DSA 应用项目竣工环境保护

验收监测报告表

上海中医药大学附属曙光医院安徽医院 DSA 应用项目 竣工环境保护验收专家意见

上海中医药大学附属曙光医院安徽医院 DSA 应用项目修改清单

表 3-3 屏蔽措施及安全措施落实情况现场照片

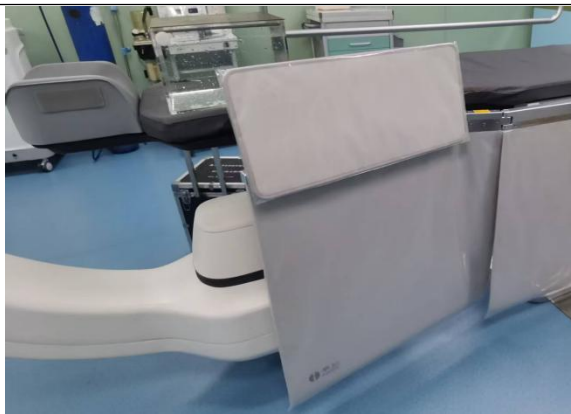
- 1.完善辐射防护与管理制度，细化辐射事故应急预案；
- 2.补充辐射安全防护设施照片，规范附图附件；
- 3.与会人员意见一并修改。

专家意见修改内容	修改部分
完善辐射防护与管理制度，细化辐射事故应急预案；	①完善辐射防护与管理制度，细化辐射事故应急预案，详见报告表附件 7；
补充辐射安全防护设施照片，规范附图附件	①补充辐射安全防护设施照片，规范附图附件；详见报告表 p24-27 及附图附件；
与会人员意见一并修改。	①已按照验收组成员提出的相关意见一并修改。
